改善箇所説明図 ①

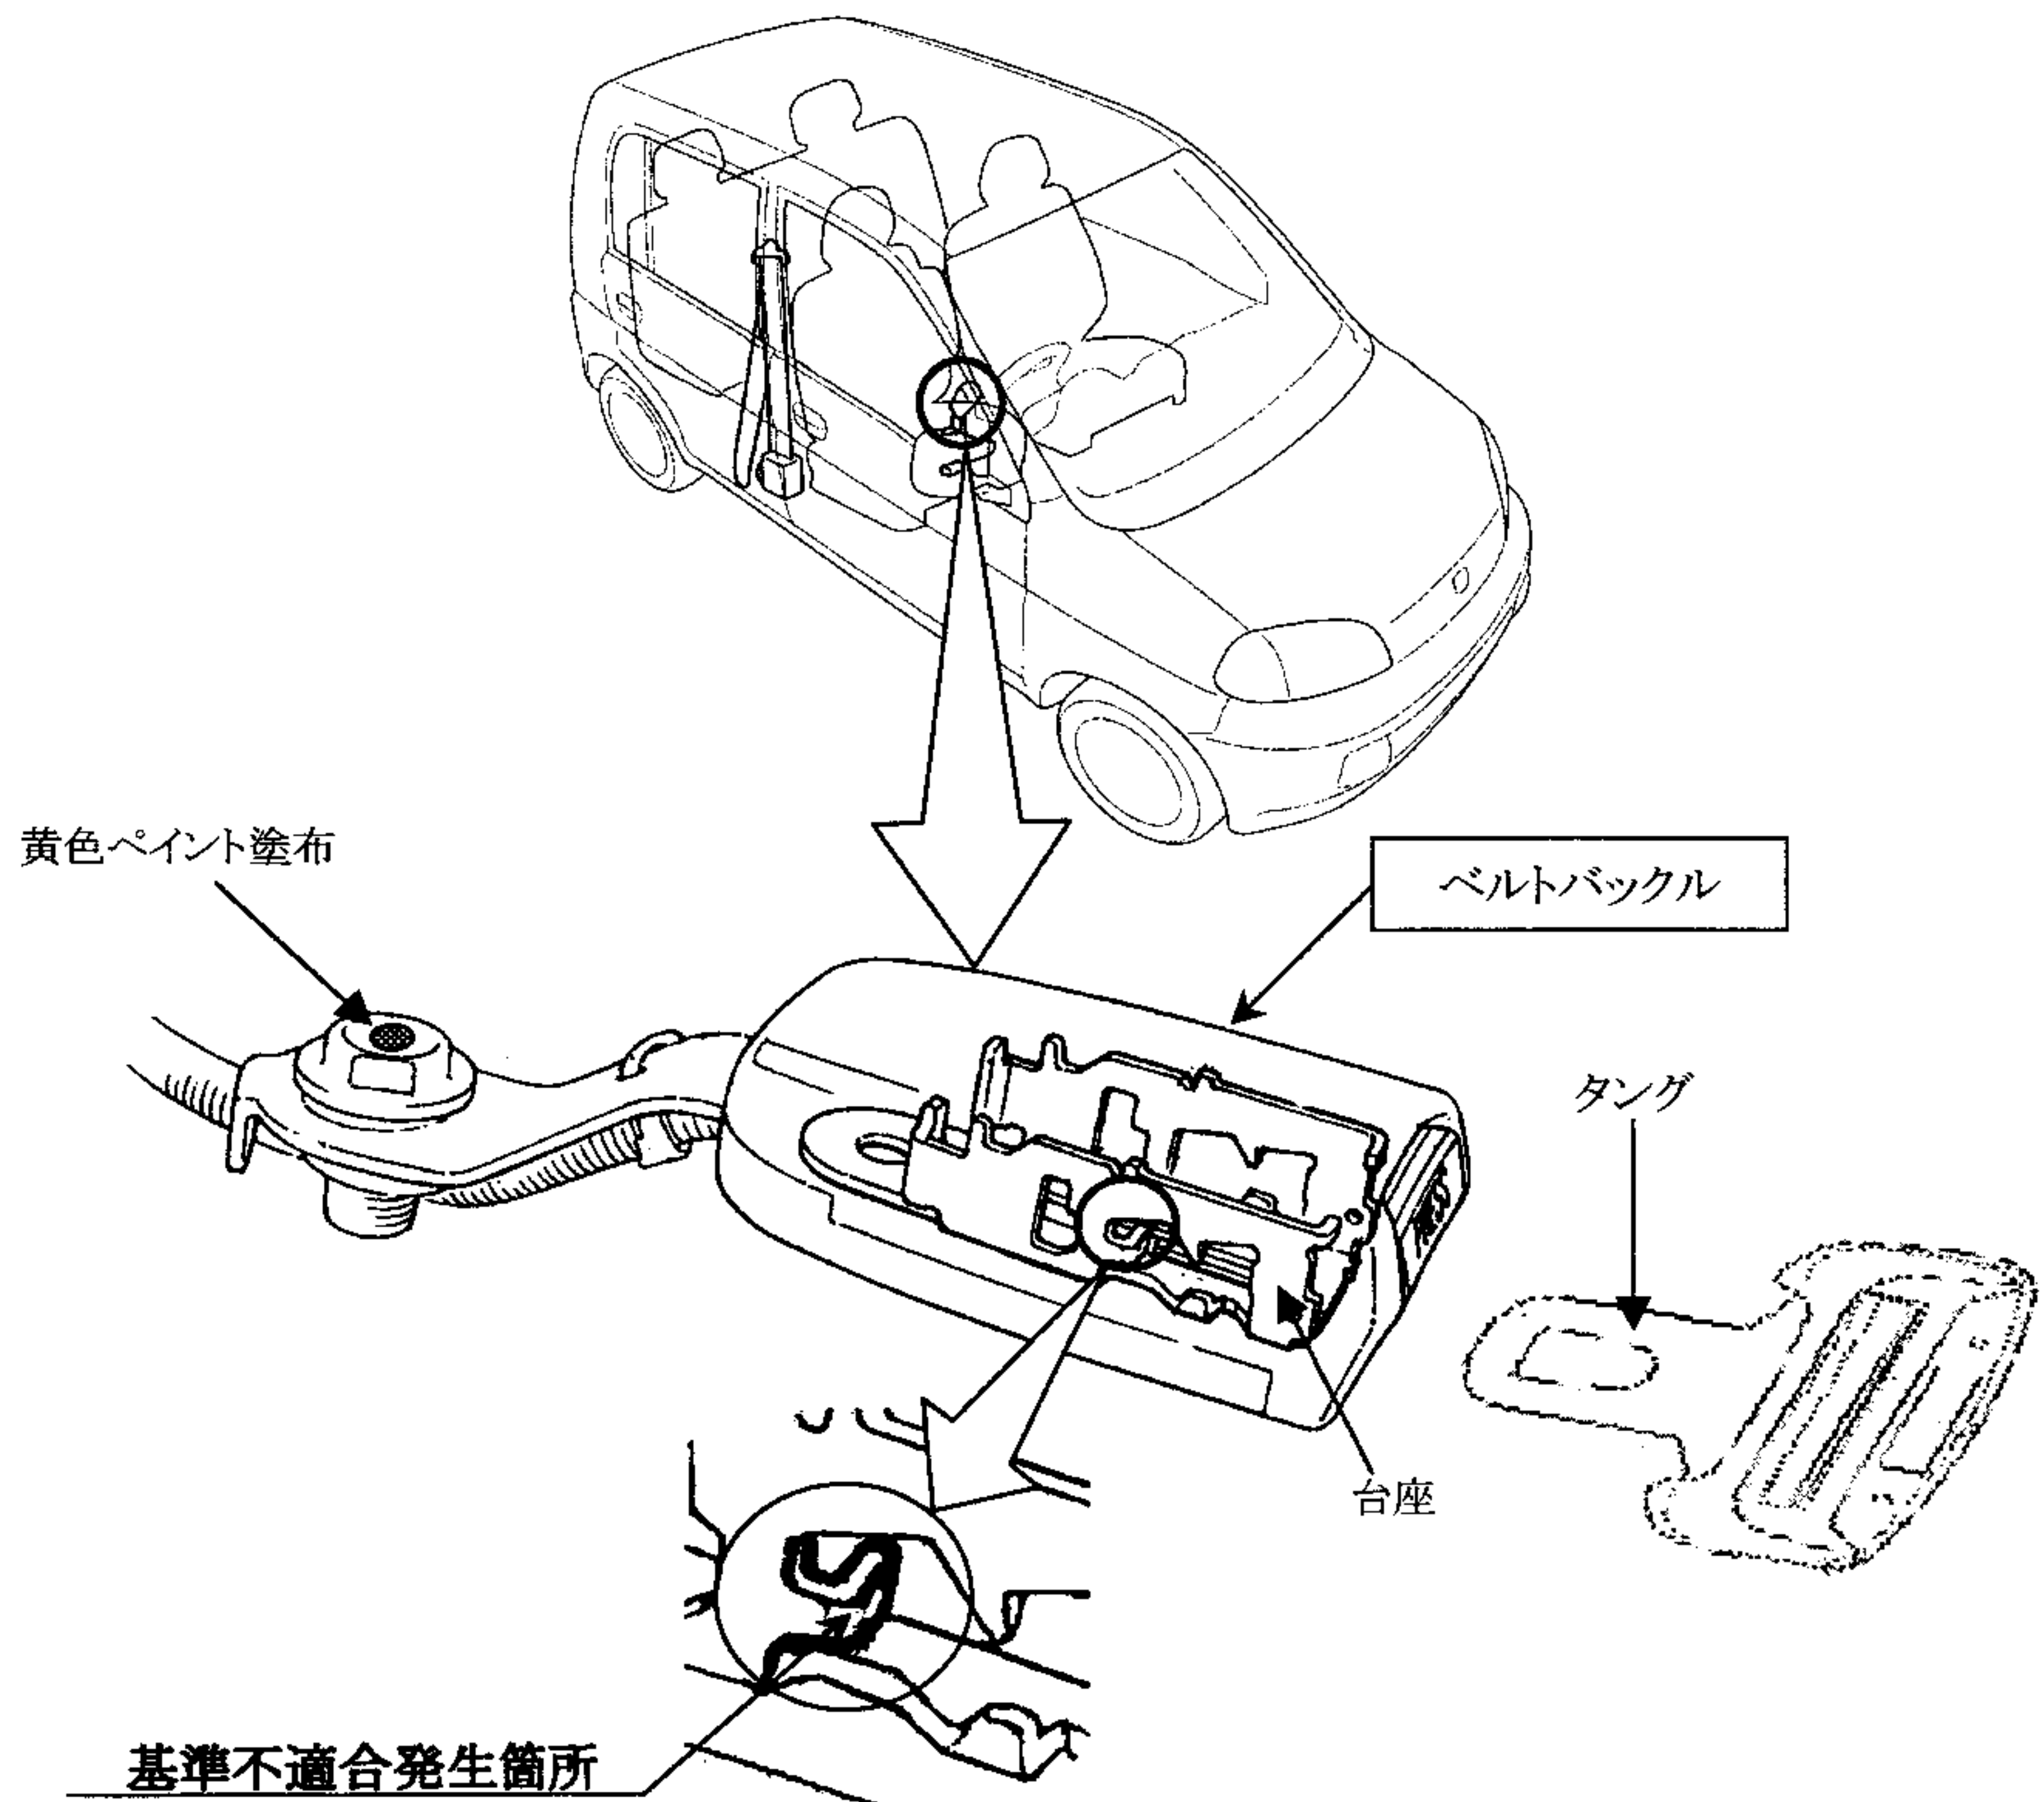
運転者席用座席ベルトにおいて、当該ベルトバックル(タング受け部)内の台座の製造方法が不適切なため、ベルト締結時にタングが正しく装着されないことがあり、ロック機構が正常に作動せず、衝突時等において荷重がかかった時にベルトが外れて乗員を拘束できなくなるおそれがある。

全車両、運転者席用ベルトバックルを良品と交換する。

識別: 運転者席用ベルトバックル取り付けボルト頭部に黄色ペイントを塗布する。
